VOS RÉF.	-	<b>DDTM AUDE</b>
NOS RÉF.	LEI-DI-CDI-MAR-SCET---2019-10184	<b>Service Aménagement Territorial Ouest</b>
INTERLOCUTEUR	Françoise LOMBARDI	<b>CS 40001</b>
TÉLÉPHONE	04.88.67.43.20	<b>11838 CARCASSONNE CEDEX</b>
E-MAIL	Françoise.lombardi@rte-france.com	<b>A l'attention de M. Patrice CEREZA</b>
OBJET	PLU Arrêté Commune de VILLEDUBERT	Marseille, 04/09/2019

**OUVRAGES ELECTRIQUES  
TRAVERSANT LA COMMUNE DE :**

**Villedubert**

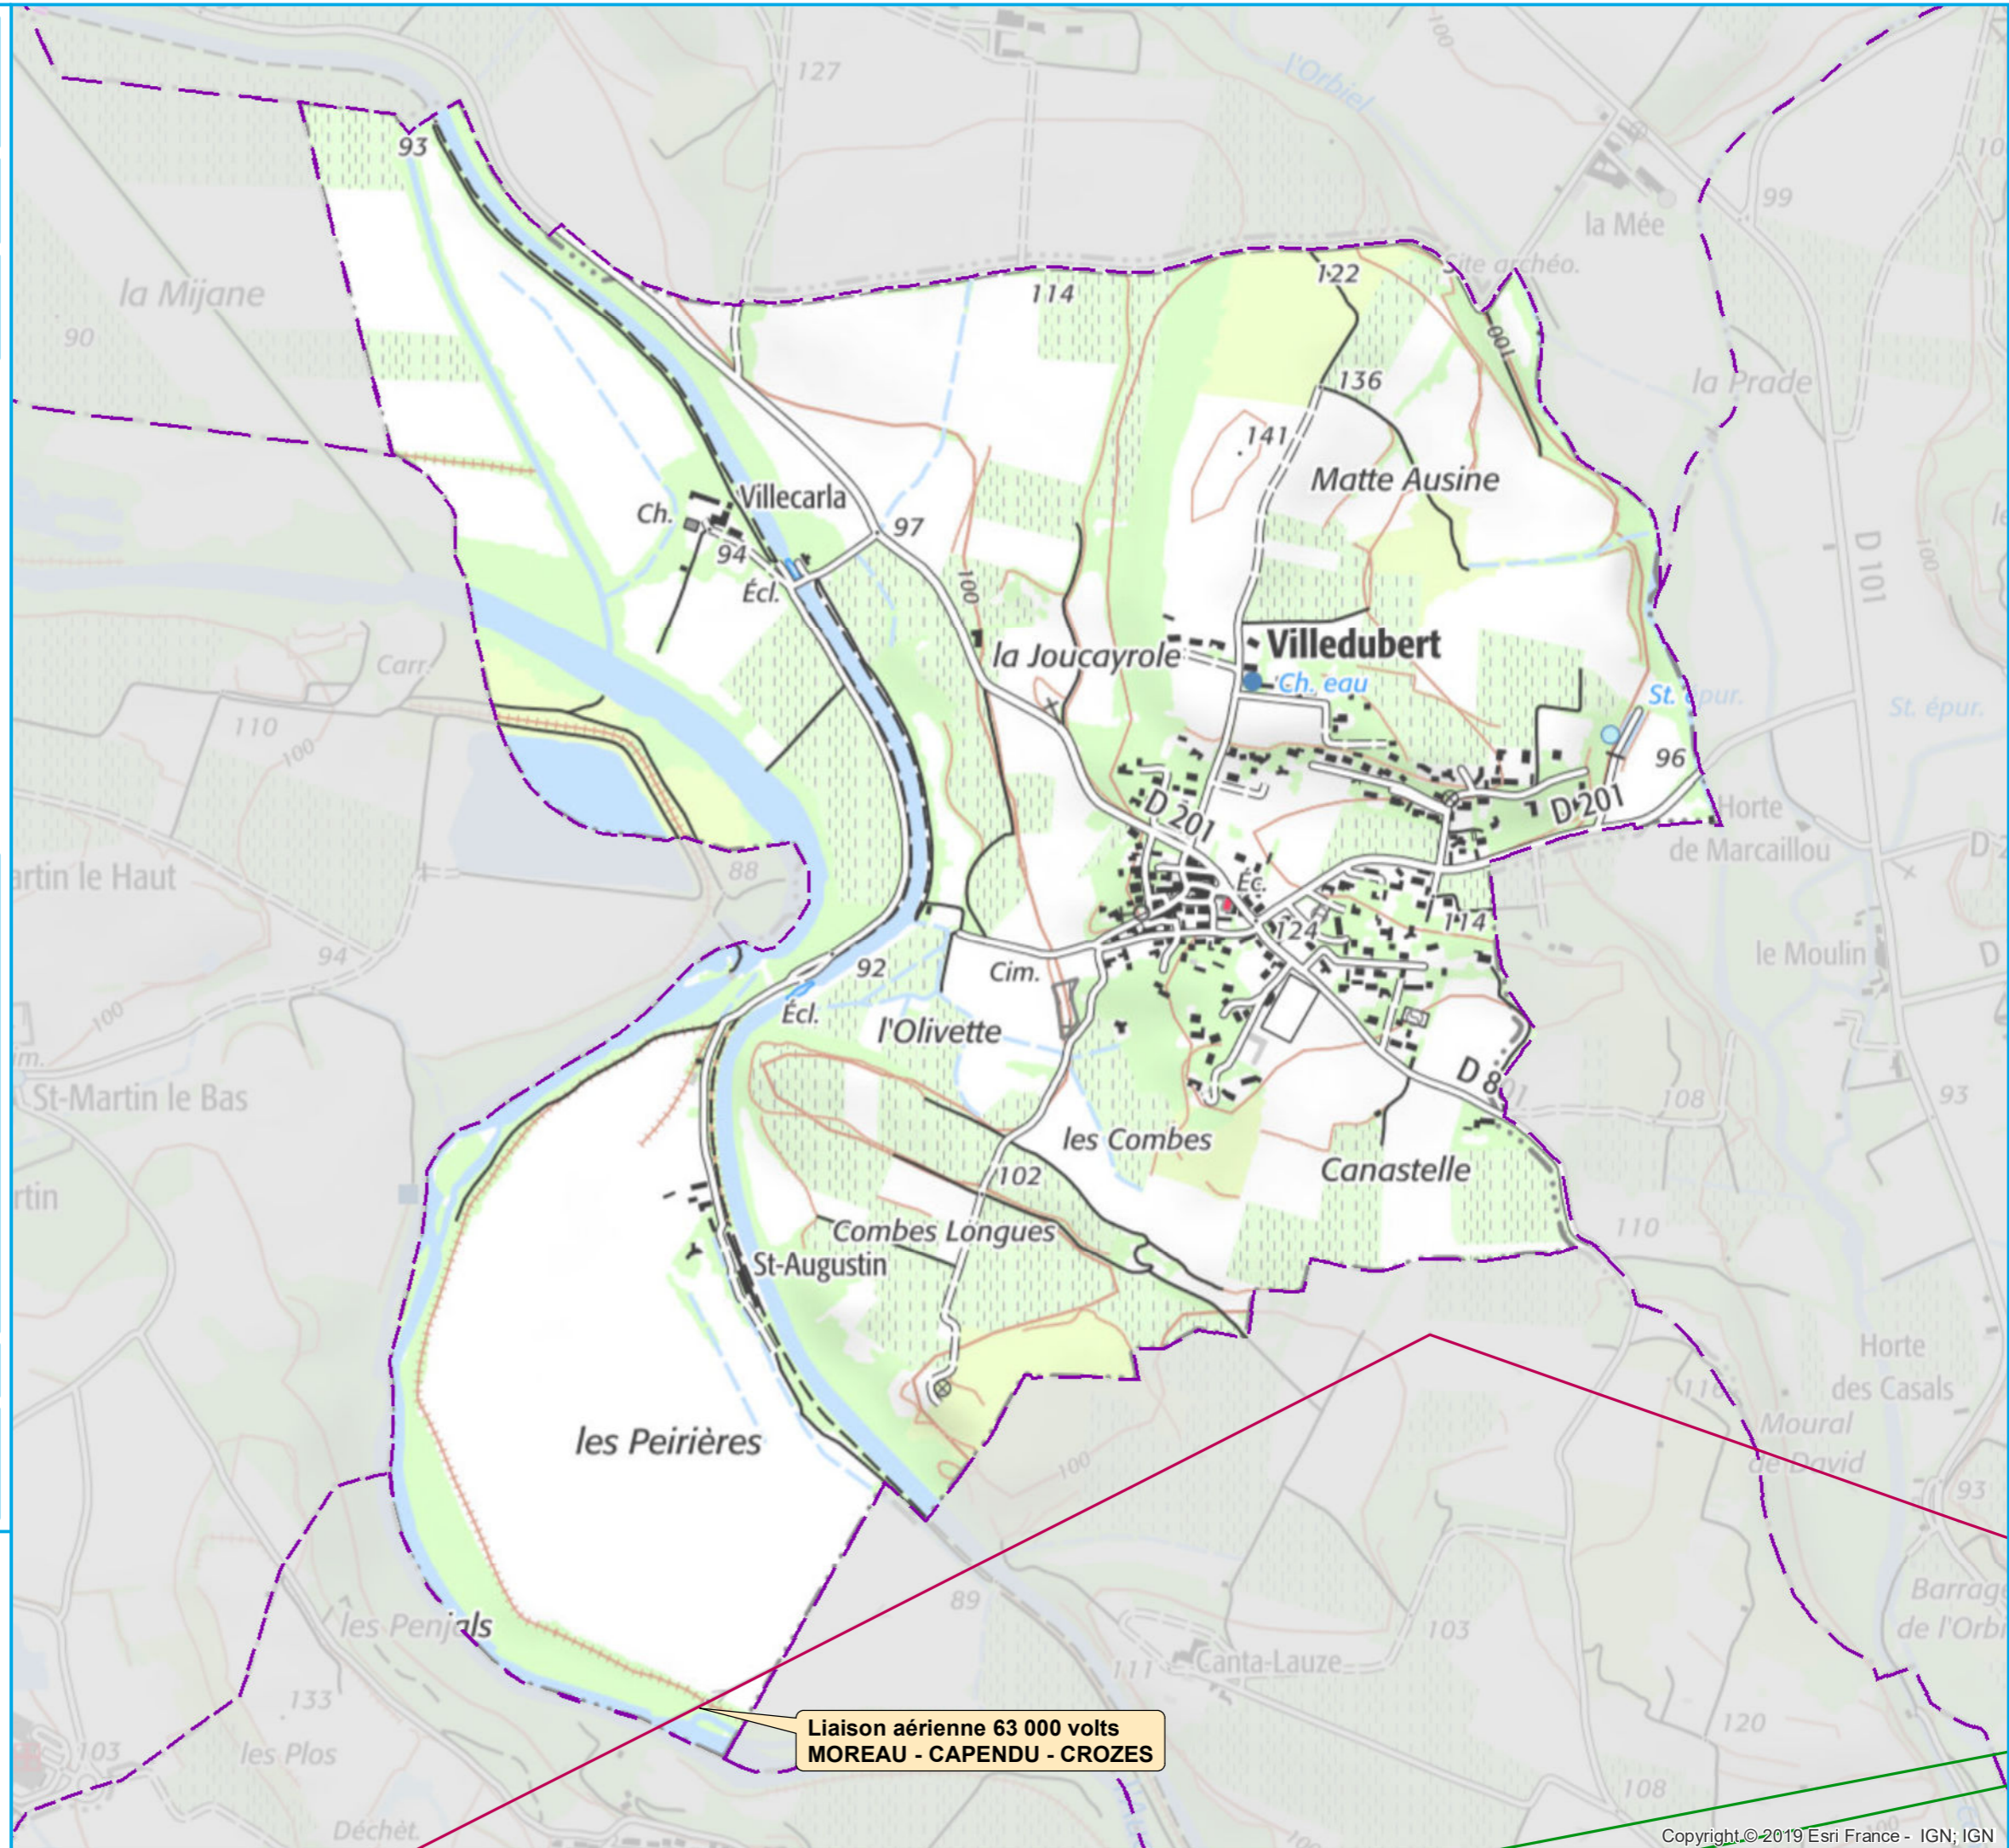
Nous n'avons pas reçu la liste des servitudes d'utilité publique (I4). La commune de VILLEDUBERT est traversée par l'ouvrage :

- **Ligne aérienne 63 000 volts CAPENDU – CROZES – MOREAU**

**Après vérification, il s'avère que notre liaison aérienne 63 000 volts CAPENDU – CROZES – MOREAU ne traverse pas d'espaces boisés classés sur la commune de VILLEDUBERT.**

**Vous voudrez bien produire une liste de servitudes SUP I4 en mentionnant la présence de l'ouvrage RTE sur la commune et le Service gestionnaire comme ci-après :**
